Trata-se de contratação que tramita por meio do processo nº 202300005031506, cujo objeto consiste em Contratação de Serviço de Link de Acesso A Internet e Fibra Apagada, visando atender às necessidades da SGG - SECRETARIA-GERAL DE GOVERNO, por um período de 30 meses.

Em resposta ao pedido de esclarecimento, seguem as respostas de comprovação:

Topologia pretendida: Links ASN e Fibras entre DC1 e DC2

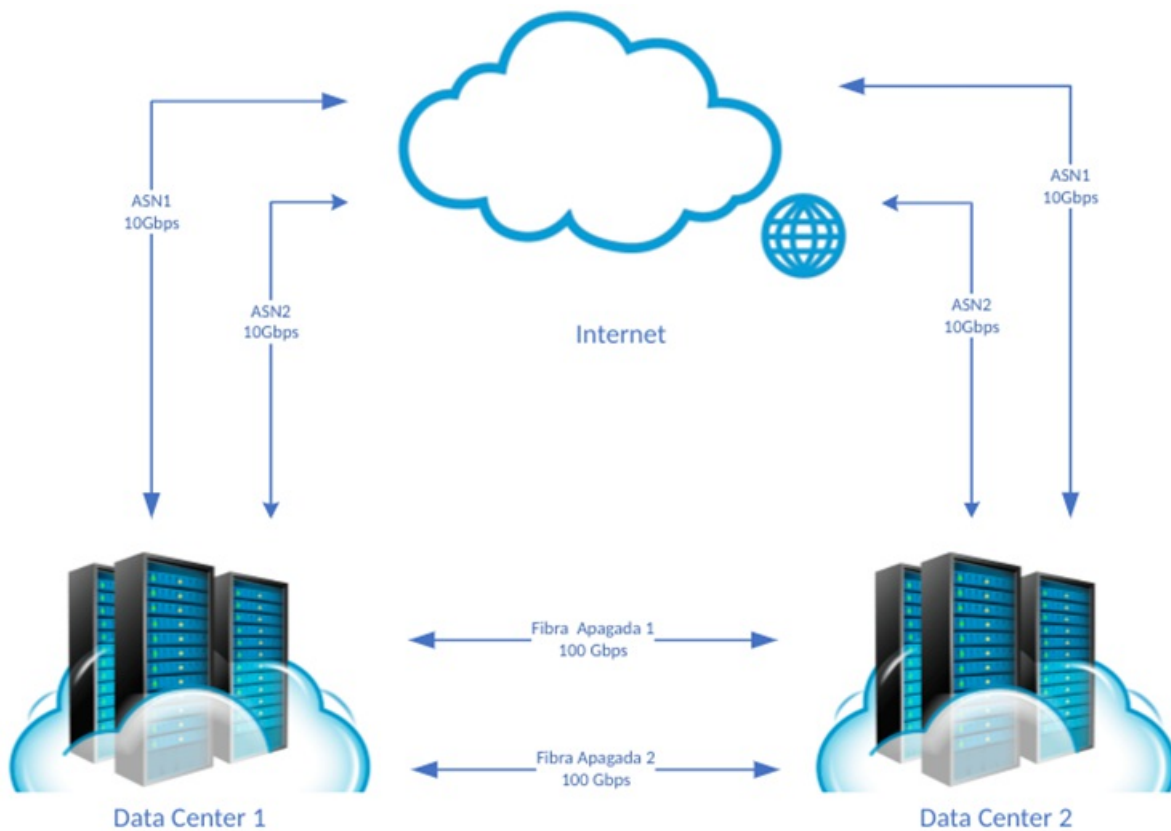
Pergunta: Descrição do item 001 Código 4 - Serviço de Conexão e Acesso à Internet, Link ASN (Autonomous System Number), velocidade (s) 10 Gbps. Informações Adicionais Link de acesso a Internet po Trânsito IP 10Gbps Período (Meses) 30 Quantidade 2 Unidade mês(es) Participação Ampla Participação Local de Entrega DC1 e DC2 Descrição do item 002 Código 4 - Serviço de Conexão e Acesso à Internet, Link ASN (Autonomous System Number), velocidade (s) 10 Gbps. Informações Adicionais Link de acesso a Internet po Trânsito IP 10Gbps Período (Meses) 30 Quantidade 2 Unidade mês(es) Participação Ampla Participação Local de Entrega DC1 e DC2 Pergunta: Entendemos que o LOTE 001 fornecerá acesso à internet com capacidade de 10Gbps no DC1, e que, adicionalmente, no mesmo LOTE 001, está previsto outro link de acesso à internet de 10Gbps ao DC2. Entendemos também que o LOTE 002 será redundante em relação ao LOTE 001, fornecendo uma camada adicional de segurança e disponibilidade. Está correto o nosso entendimento?"

RESPOSTA: Não, o entendimento está incorreto. Conforme mencionado nos itens 6.3.6 e 6.3.16, o que se pretende é a completa redundância de links nos dois Data Centers, de forma que a CONTRATADA vencedora do lote 1 entregue um link em cada Data Center, e a CONTRATADA vencedora do lote 2 também entregue um link em cada Data Center.

6.3.6 Em virtude dos requisitos de segurança e disponibilidade, cada um dos lotes destinados a Link de acesso a Internet tipo Trânsito IP deverão ser fornecidos por CONTRATADAS distintas, utilizando pontos de abordagem e rotas diferentes para passagem dos cabos, para que não haja ponto de falha em comum e de modo a garantir a alta disponibilidade do serviço de acesso à Internet. Essa divisão tem por objetivo não permitir a adjudicação dos dois lotes licitados à mesma empresa, de modo a assegurar a segregação dos fornecimentos e a consequente alta disponibilidade, confiabilidade e acessibilidade do sistema;

6.3.16 Cada link em cada localidade funcionará como contingência ativa do outro link na mesma localidade, devendo cada um deles estar conectado em uma rede de provedor com infraestrutura de comunicação independente da outra CONTRATADA, inclusive com ASNs (Autonomous System Number) distintos, a fim de possibilitar total redundância na conexão à Internet. Também não será permitida, durante toda a vigência do contrato, que a CONTRATADA possua como único upstream o AS da CONTRATADA do outro lote;
